A d v i s e r i n g e x t e r - n e v e i l i g h e i d

Betreft : Advies externe veiligheid inzake concept ontwerp bestemmingsplan
Benzineservicestation Lorentzstraat/A7

Onderwerp Advies concept-ontwerp bestemmingsplan Lorentzstraat - A7 te Sneek

Advies Externe Veiligheid inzake concept ontwerp bestemmingsplan
“Benzineservicestation Lorentzstraat/A7”

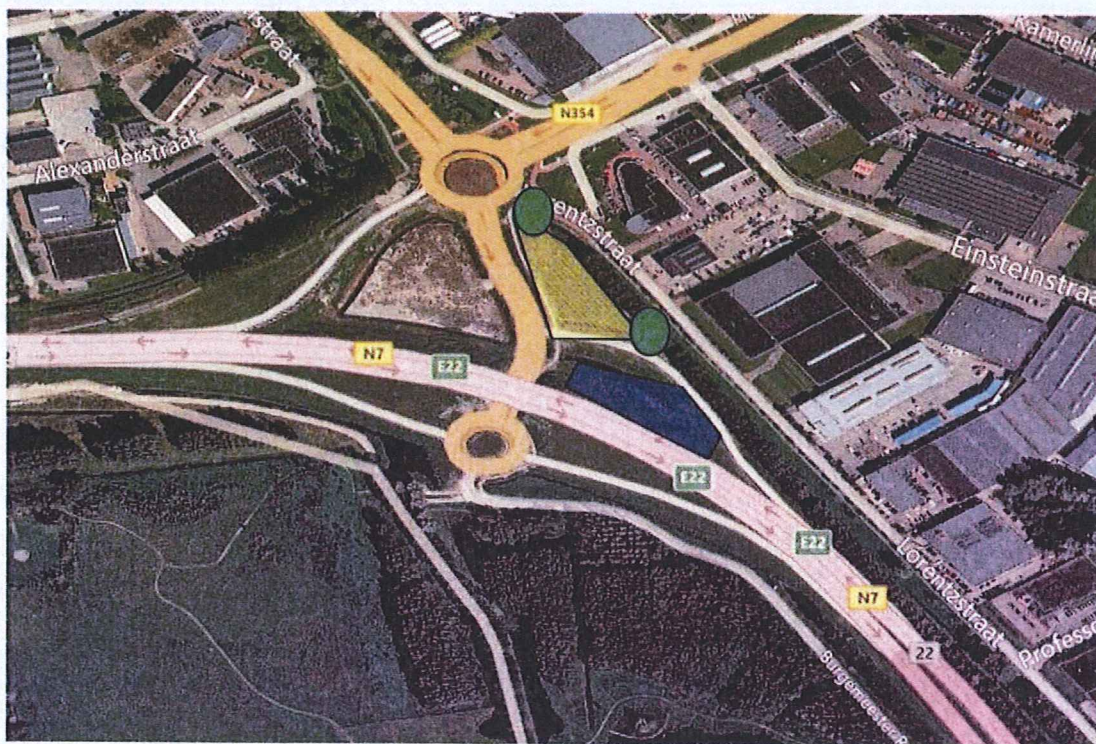
De bluswatervoorziening is daarmee een knelpunt wat uit het oog van de hulpverlening opgelost moet worden. Dit knelpunt kan worden weggenomen door brandkranen en een blusvijver te realiseren in de directe nabijheid van het plangebied (maximaal 100 meter), zodat er ook snel voldoende bluswater aanwezig is om een dreigend groter (externe veiligheids)incident te kunnen bestrijden. Hierbij dient ook te worden geborgd dat het open water goed te benaderen is (tot op 8 meter) door middel van een opstelplaats voor brandweervoertuigen. Het knelpunt wat betreft het bluswater is ook in de eerdere adviezen al aan de orde gekomen.

Bij de situering van de bluswatervoorzieningen kan gedacht worden aan de onderstaande opties, waarbij het blauwe vlak de blusvijver voorstelt en de groene bollen de mogelijke brandkranen:

- In overleg met Brandweer Fryslân primaire bluswatervoorzieningen (brandkranen) te realiseren in de nabijheid van het LPG tankstation.
- In overleg met Brandweer Fryslân secundaire waterwinning (bijvoorbeeld blusvijver) met opstelplaats te realiseren. De afstand van een opstelplaats naar een secundaire bluswatervoorziening mag maximaal 8 meter bedragen. Een goede locatie hiervoor is tussen de afrit van de A7 en de locatie van het tankstation.

Figuur 3: begrenzing plangebied met PR 10^{-6} contouren

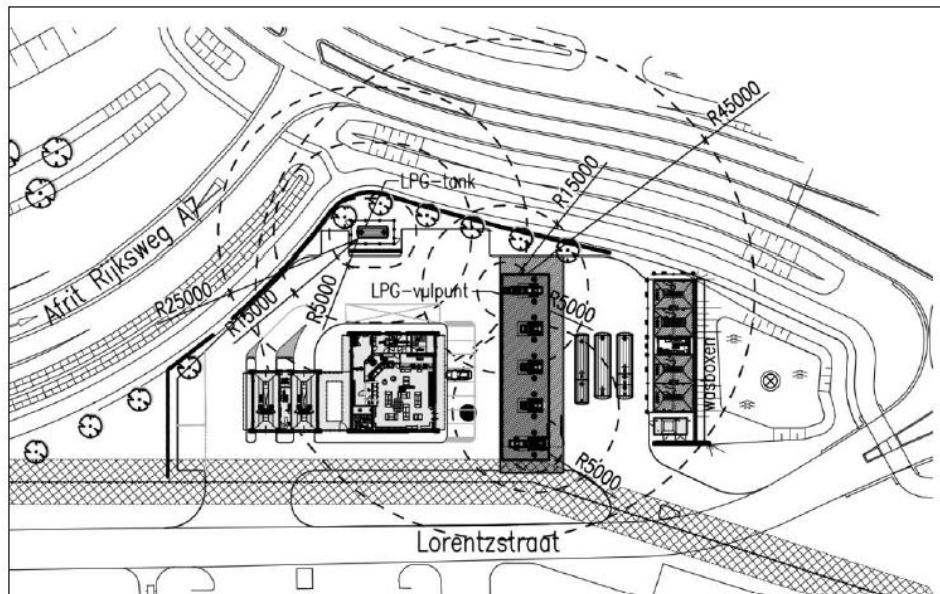
Het Bevi stelt dat geen kwetsbare objecten mogen voorkomen binnen de 10^{-6} contouren. De PR 10^{-6} contouren van de afleverzuil, het ondergrondse reservoir en het vulpunt vallen binnen het plangebied. Binnen deze zone zijn geen (beperkt) kwetsbare objecten gelegen (zie figuur 3) en deze worden met het vaststellen van het plan ook niet mogelijk gemaakt.

Belangrijk is dat in het bestemmingsplan geborgd wordt dat binnen de PR 10^{-6} contour geen (beperkt) kwetsbare objecten gevestigd kunnen worden. Geadviseerd wordt dan ook om dit daadwerkelijk te borgen.

Figuur 4: GR berekening LPG-tankstation

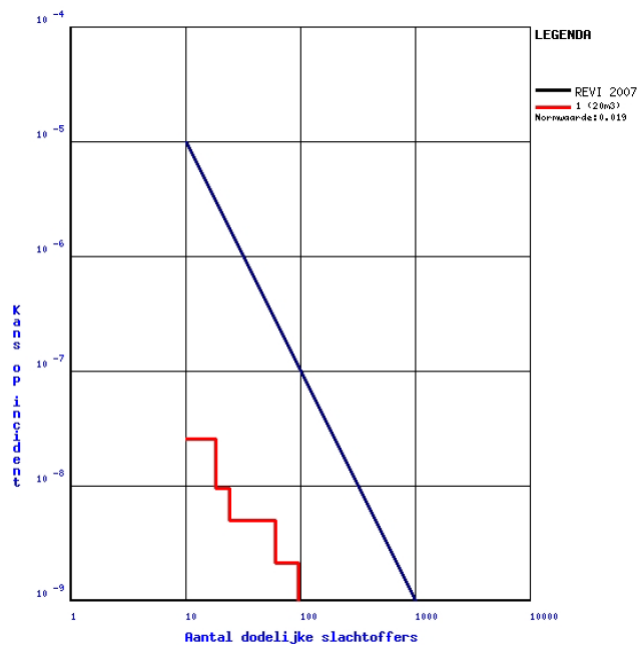
Voor het LPG-tankstation is met behulp van de LPG rekentool² een GR-berekening uitgevoerd. Uit de berekening kan worden geconcludeerd dat het GR lager is dan de oriëntatiewaarde. In figuur 4 zijn de uitkomsten weergegeven. De zwarte lijn in de FN-curve is de oriëntatiewaarde. De doorgetrokken rode lijn geeft de huidige situatie weer bij een doorzet van maximaal 999 m³/jr.

Geconcludeerd kan worden dat het LPG tankstation aan de Lorentzstraat geen belemmering vormt voor het GR van onderhavig plan.
